건설공사장 외부전문가 기동점검 주요 지적사례

① 공사명 : 마곡지구 9단지 아파트 건립공사

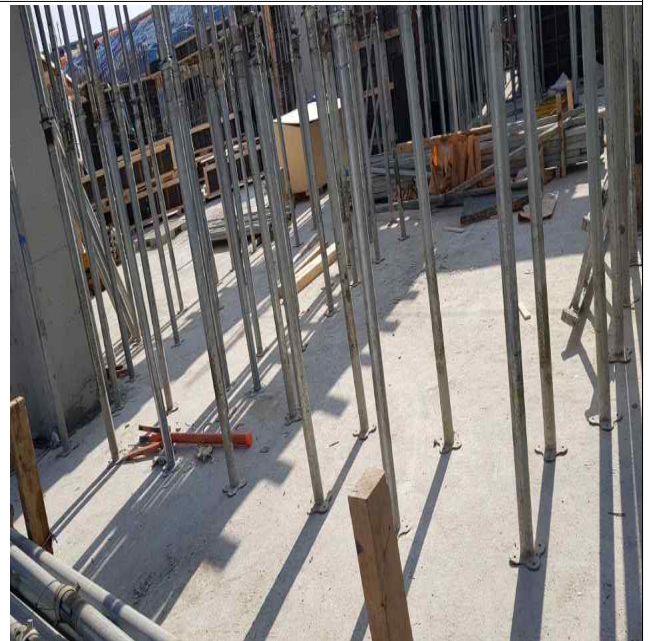
○ 철근의 피복두께 과다부분 있음

⇒ 콘크리트 타설전 철근의 피복 두께를 재확인하여 유효 층이 작아지지 않도록 조치 요함

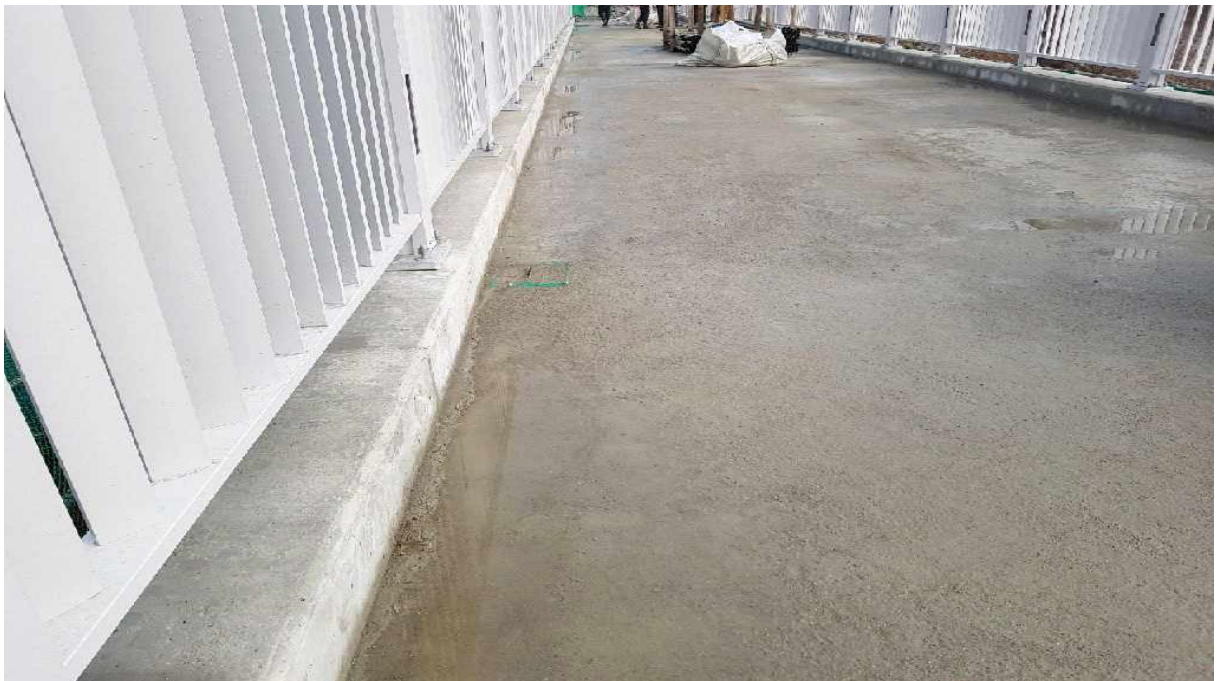
○ Raker 구간 처리방안 강구

⇒ Box-out 처리 보다는 매립 타설 후 제거방안 검토
(방수 및 골조처리시 유리함)

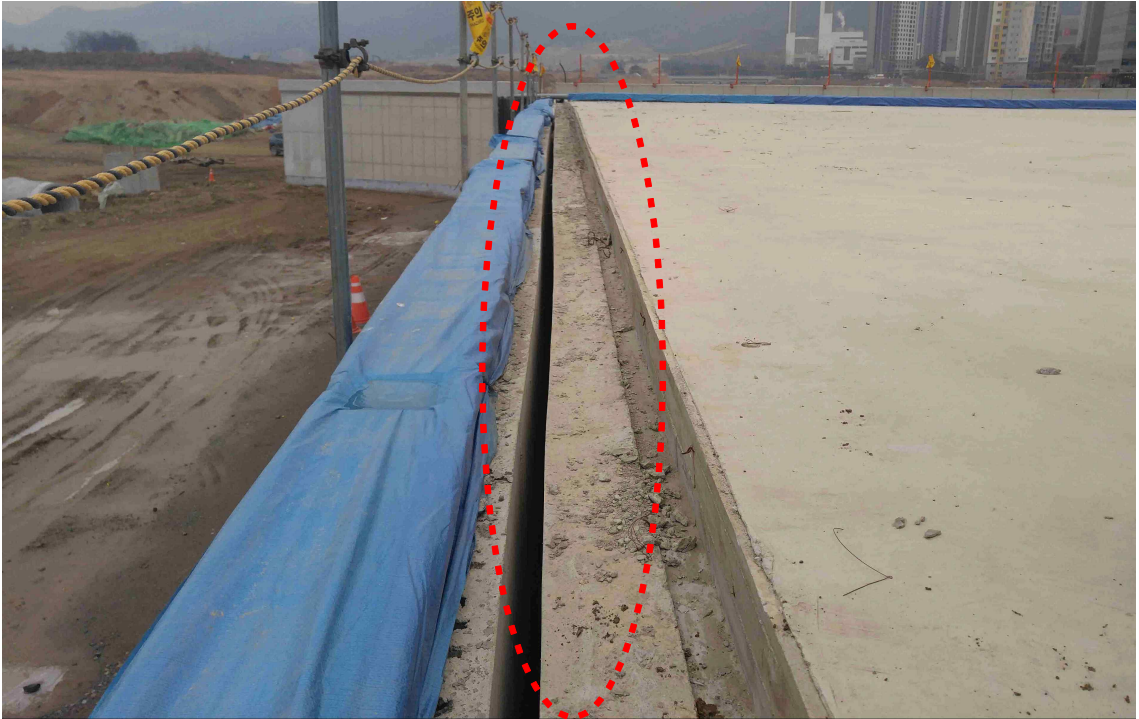
○ 장지1교 교량받침의 적정 연단거리 확보여부에 대한 확인이 필요함

○ 장지1교 슬래브 신축이음장치 고정철근이 미노출되어 있음

○ 장지1교 보도부 하부 통신관 (PVC관) 시공 및 관리상태 미흡함

⇒ 도로교 설계기준 등 관련 설계기준에 적합한 연단거리 확보여부에 대하여 검토할 것

⇒ 고정철근 시공여부에 대하여 확인하고 시공상세도 작성 후 시공할 것

⇒ 콘크리트 품질관리를 위하여 통신관 (PVC관) 사이의 간격을 반드시 유지토록 하고 통신사업자 시공관리를 철저히 할 것

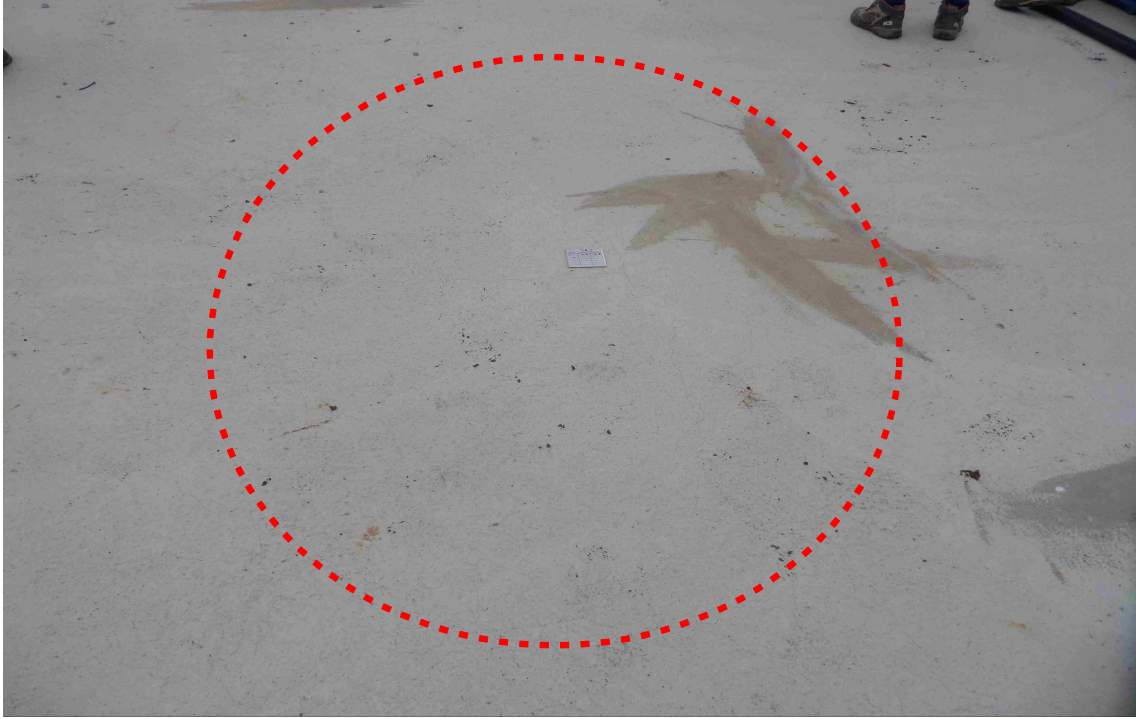
○ 장지1교 상부슬래브 표면에 다수의 소성수축균열이 발생되어 있음

⇒ 콘크리트 양생 등 품질관리를 철저히하고 손상이 심한구간에 대해서는 면보수(정리) 시행할 것
